Modulo per la presentazione delle osservazioni per i piani/programmi/progetti sottoposti a procedimenti di valutazione ambientale di competenza statale

ID: Codice procedura (ID_VIP/ID_MATTM):10844

Impianto per la produzione di energia elettrica da fonte eolica, costituito da 6 aerogeneratori della potenza complessiva di 37,2 MW, un sistema di accumulo da 25 MW e relative opere connesse in località "Rempillo" nel comune di Pitigliano (GR).

TESTO DELLE OSSERVAZIONI

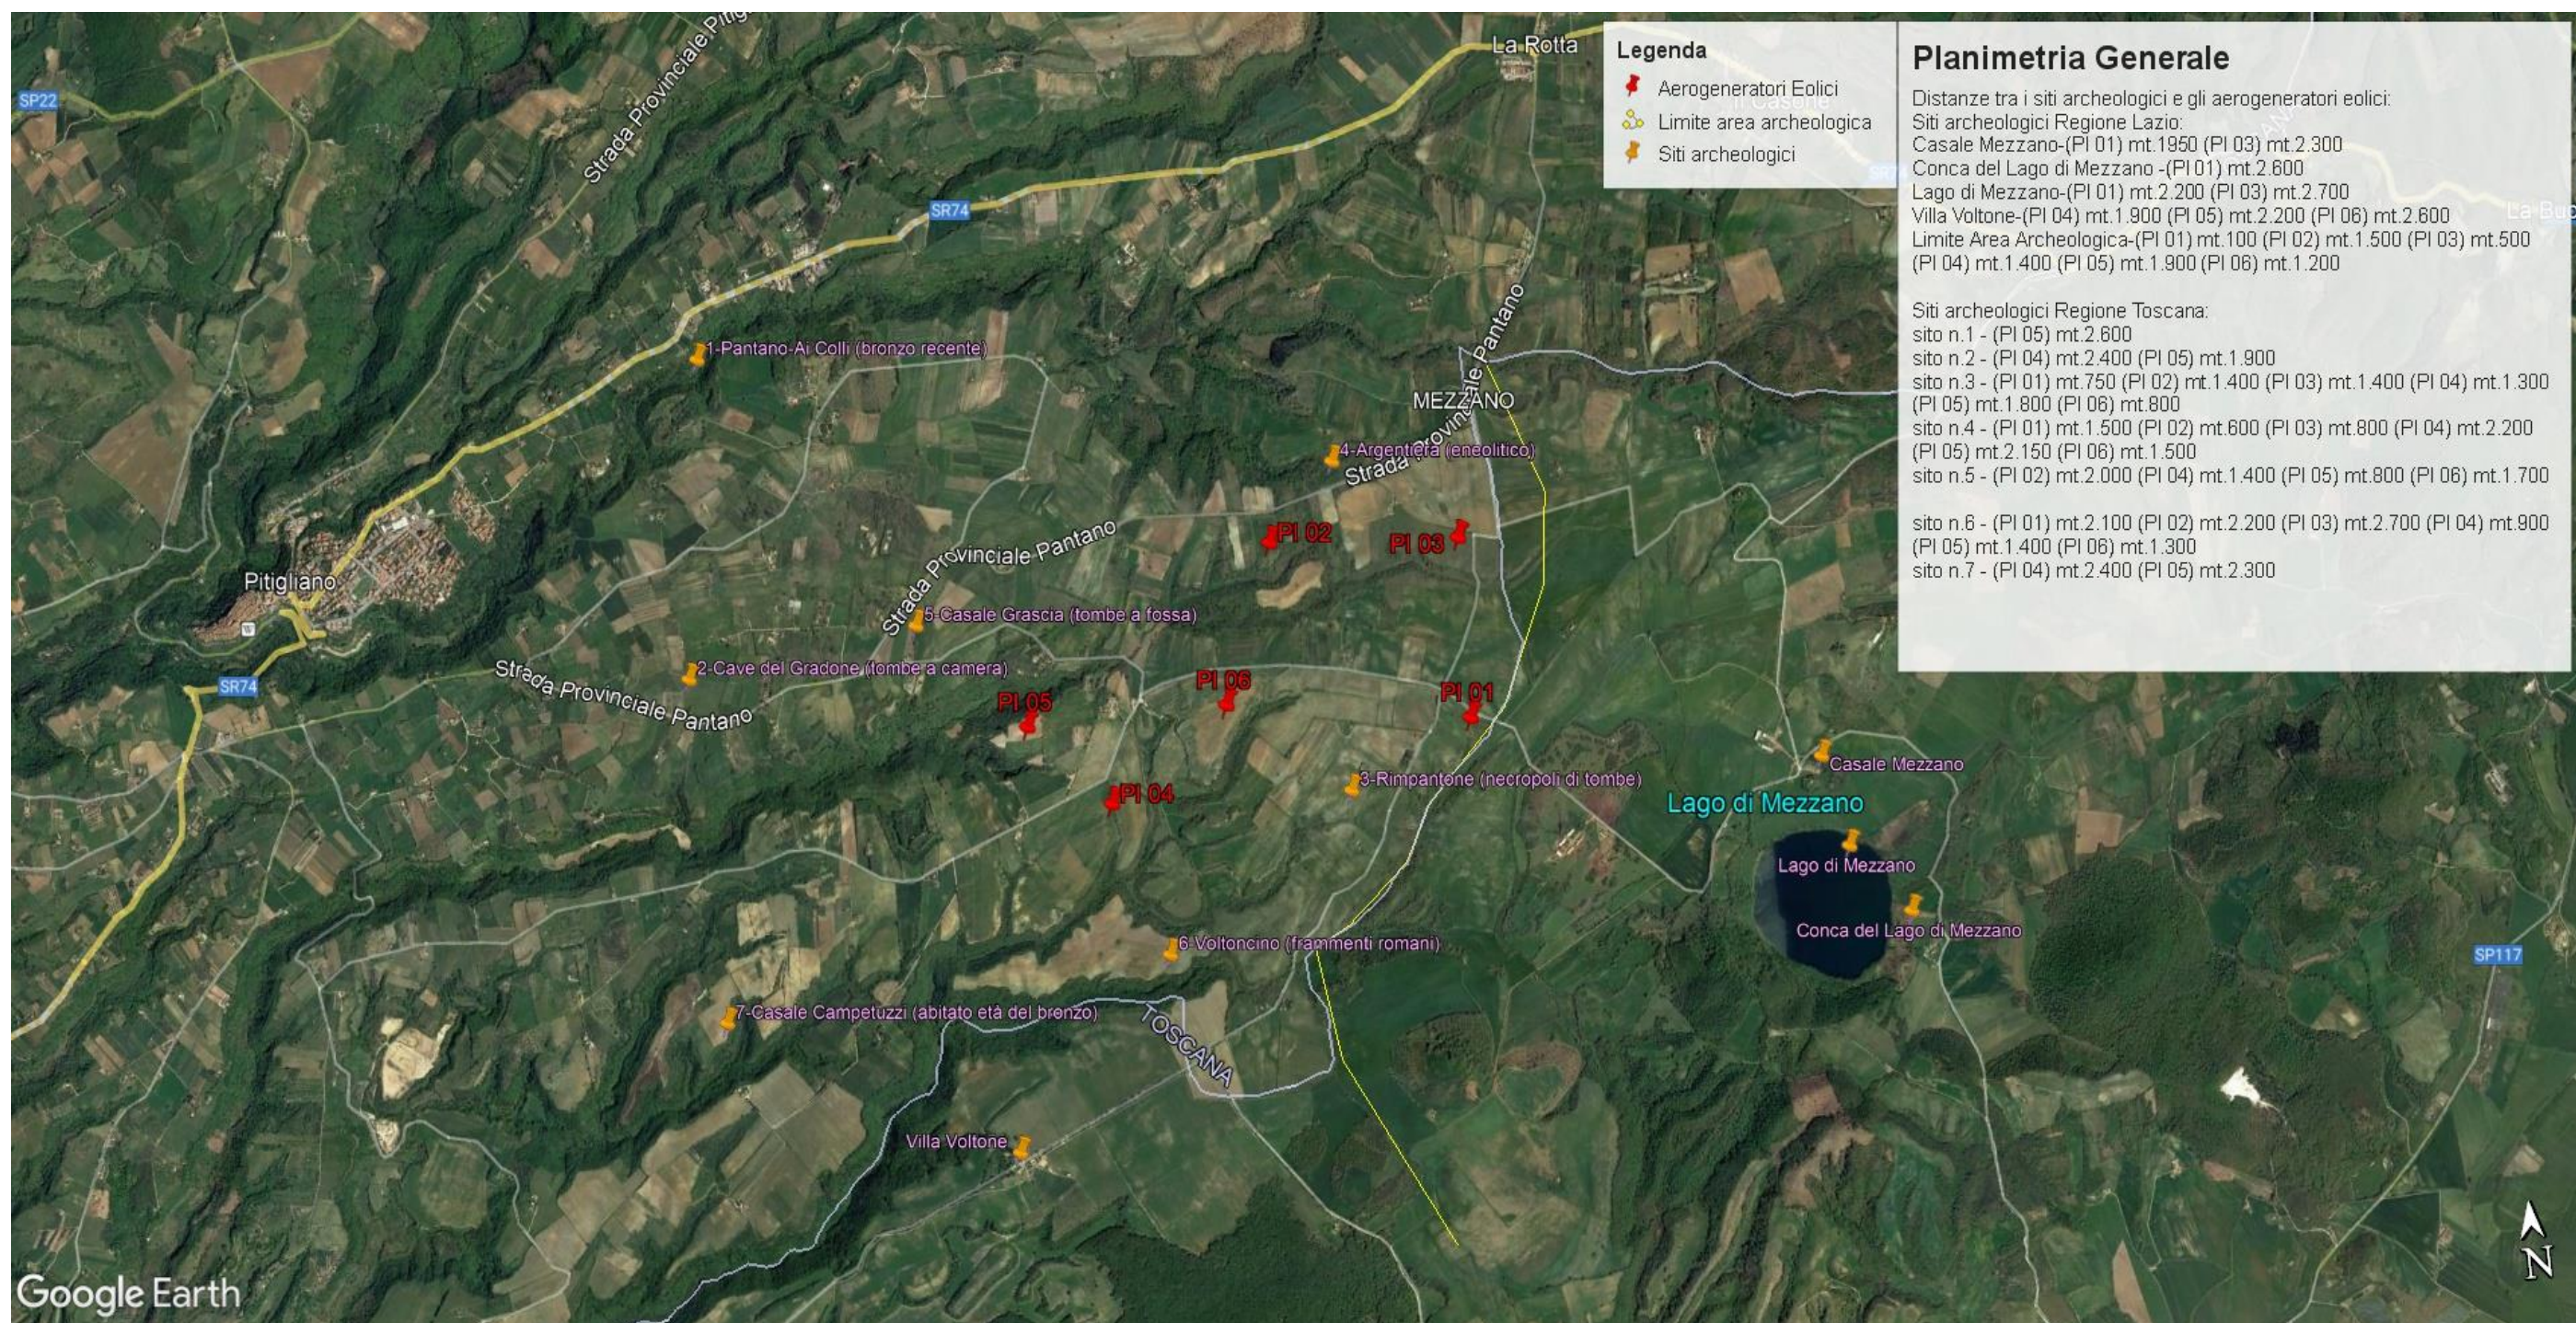
Inoltre, la zona in cui insisterebbe l'impianto eolico industriale Rempillo è compresa nelle fasce di rispetto di 3 km di diversi beni archeologici tutelati dalla parte II del Codice dei Beni Culturali (vedi Allegato, immagine n. 3). Inoltre le pale P04 e P05 ricadono all'interno di un'area archeologica che la Proponente vorrebbe cancellare per il semplice fatto che non è riportata nel documento regionale ma nel documento provinciale come meglio dettagliato nell'Osservazione n. 5. Alla luce di quanto documentato appare chiaro quindi che la collocazione dell'impianto non ha tenuto conto alcuno dei vincoli dell'area nella quale è stato progettato e l'inserimento dell'impianto eolico nel paesaggio e sul territorio non è corretto (Allegato IV delle Linee guida nazionali di cui al D.M dello Sviluppo economico del 10.09.2010).

Le zone di interesse archeologico evidenziate nell'immagine n. 3 a cui si aggiungono anche l'importante abitato protostorico di Sorgenti della Nova e Ruderì del Castello altomedioevale che si trovano a circa 4 km dalle aree in cui è stato progettato l'impianto eolico industriale. Poco più lontano i resti del castello medioevale “Morroneccio”. Nell'area vasta le preziose necropoli eneolitiche (Poggi Alti) ed etrusche di Pitigliano, Sovana e Sorano.

Immagine n. 4 Situazione di saturazione da impianti FER nella provincia di Viterbo. Non sono riportati gli impianti fotovoltaici e agrivoltaici che hanno inciso per buona parte nel cumulo di impianti FER per superare già nel 2023 gli obiettivi del PNIEC assegnati alla Regione Lazio per il 20230.

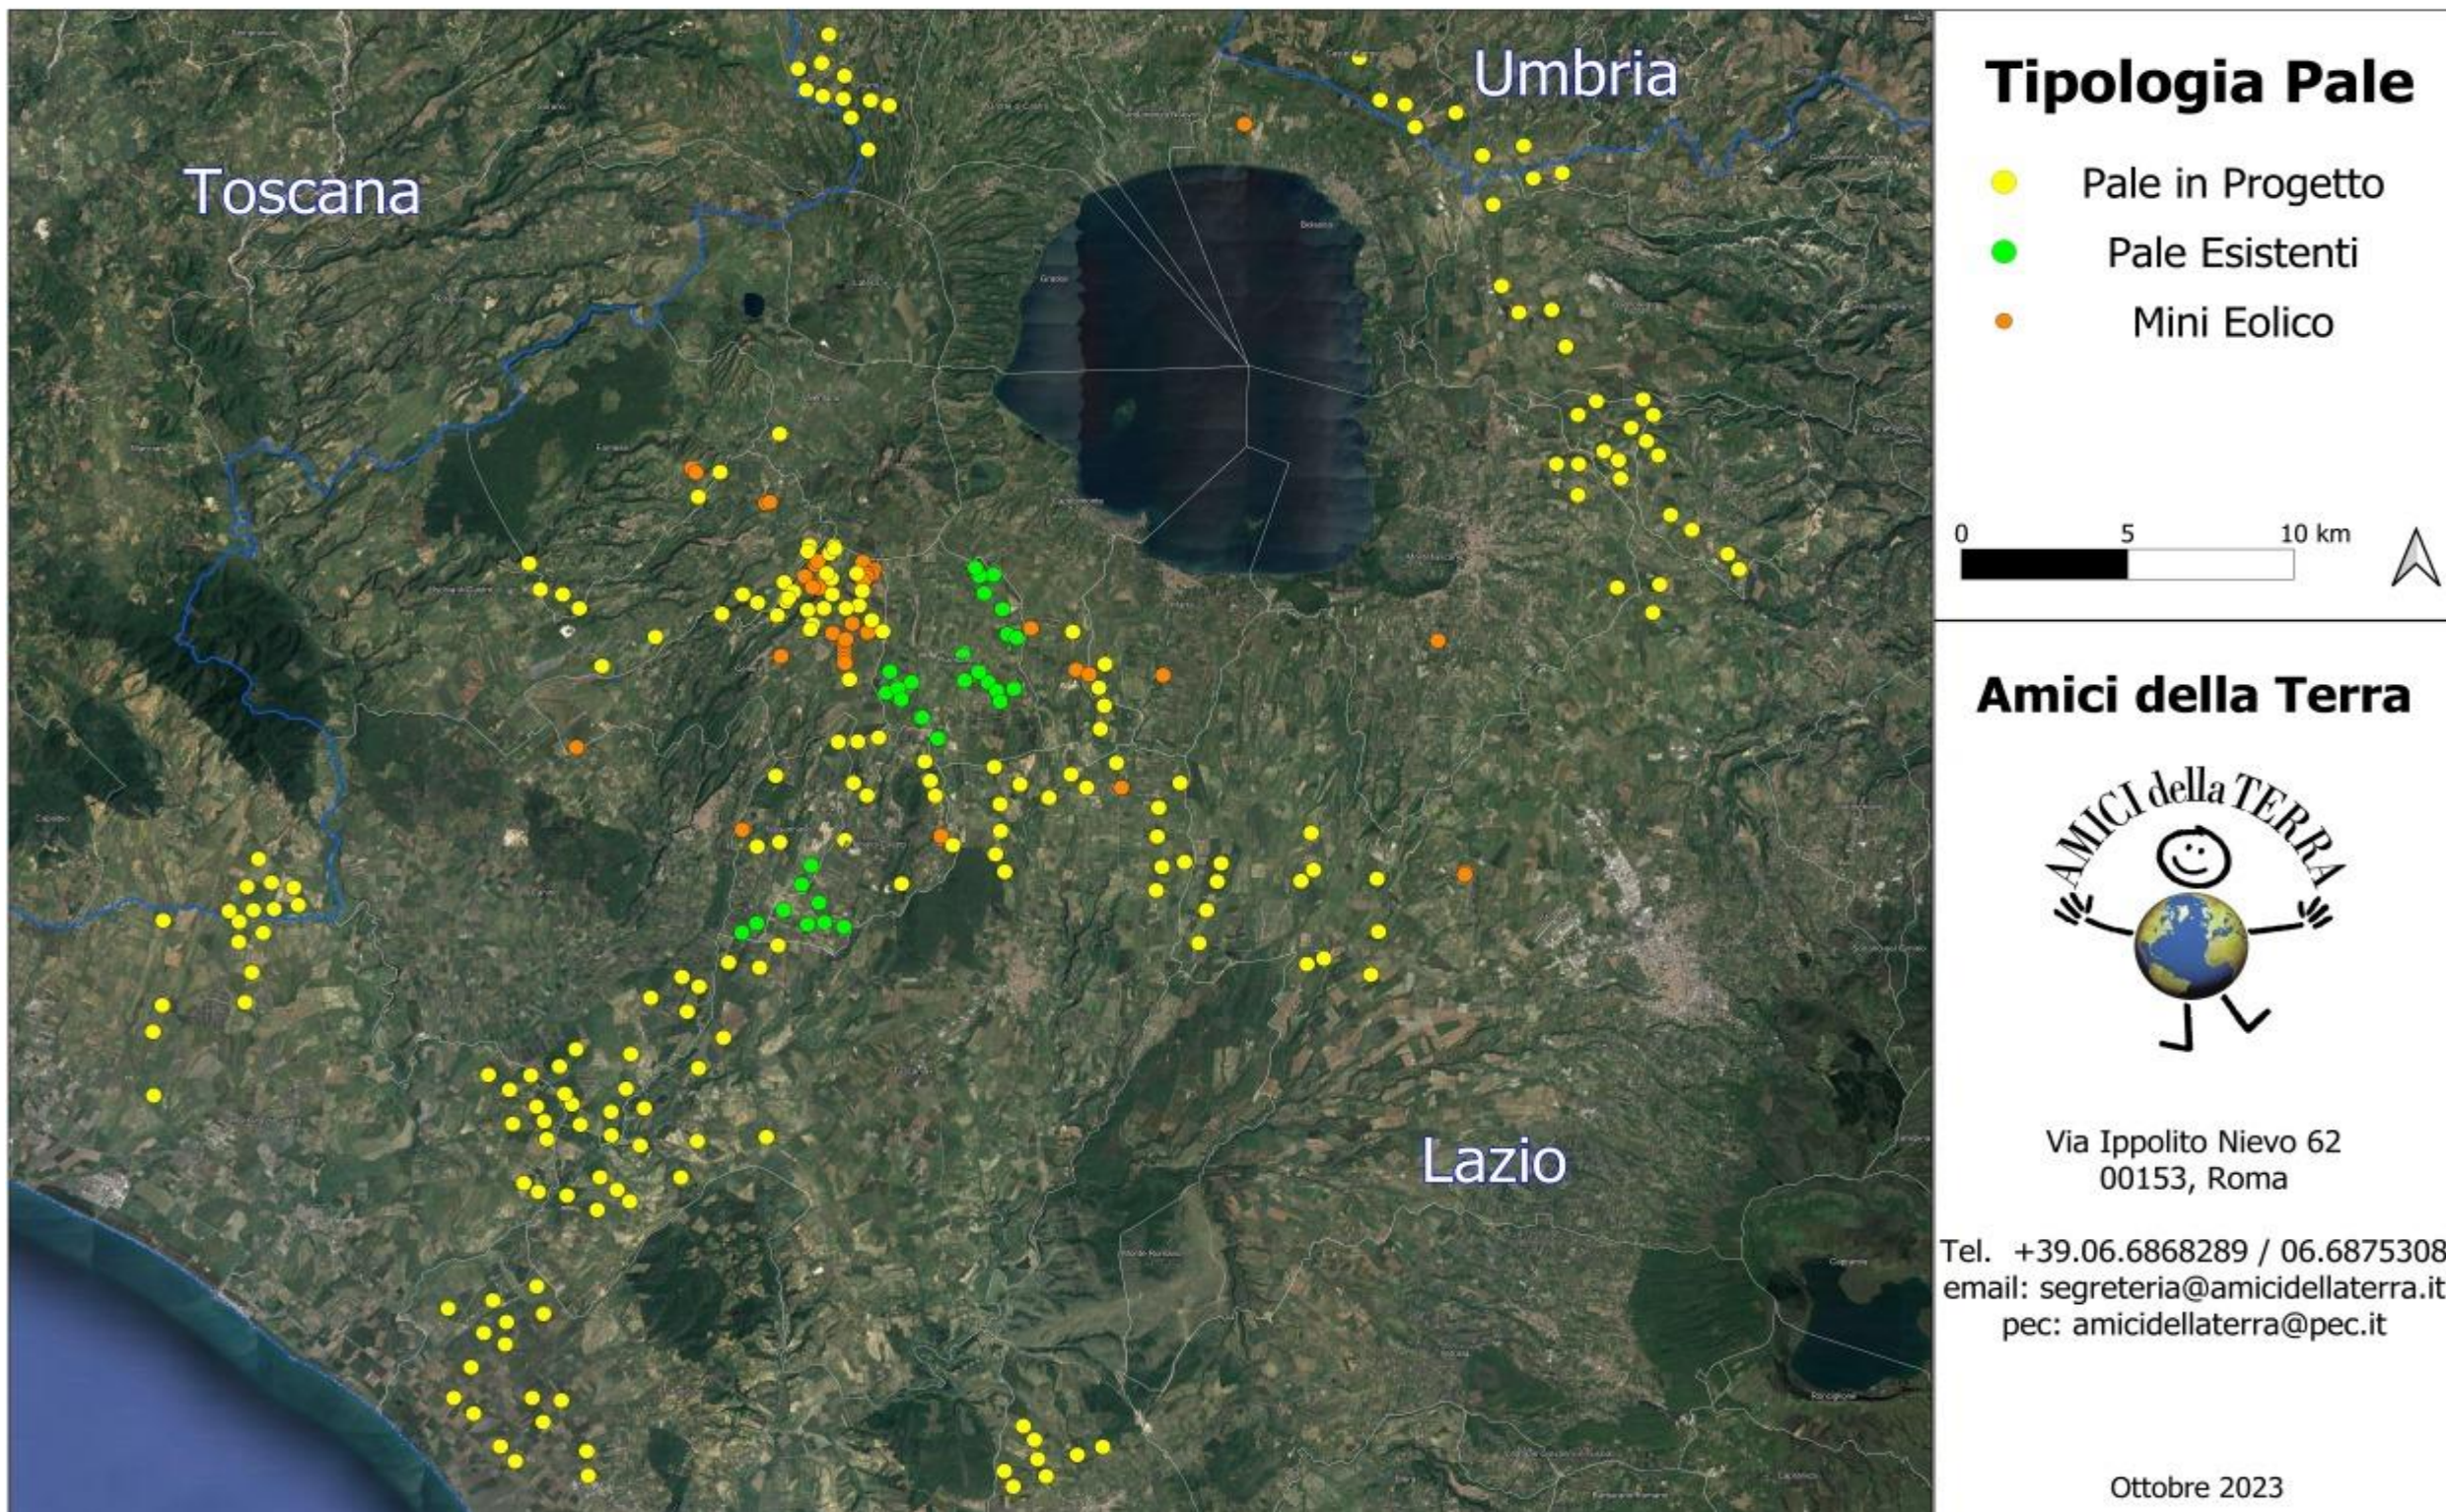
CONSIDERATO che il cumulo degli impianti FER installati e autorizzati, in particolare nella Provincia di Viterbo, rappresenta una elevata criticità per la sostenibilità ambientale di ulteriori eventuali iniziative, in relazione all'equilibrio tra le vocazioni territoriali e gli obiettivi energetici;

rappresenta una elevata criticità per la sostenibilità ambientale di ulteriori eventuali iniziative. L'impianto eolico "Rempillo" pur essendo "esterno al confine provinciale e regionale ma nelle sue immediate vicinanze (a soli 100 metri i primi due aerogeneratori) oltre ad impattare sul territorio e sulle economie di tre Comuni del Lazio (Farnese, Valentano e Latera) si trova nelle fasce di rispetto dei Beni di notevole interesse pubblico come si è evidenziate nelle Osservazioni nn. 1 e 2 e crea anche degli impatti negativi anche sui beni naturalistici come verrà dettagliato nell'Osservazione n. 4. Inoltre andrebbe a sommarsi al già enorme cumulo di impianti eolici e fotovoltaici e geotermici che già creano una elevata criticità ambientale nella provincia di Viterbo e interferiscono anche con il territorio toscano come si può vedere dalle immagini nn. 4 e 5 dell'Allegato n. 1.
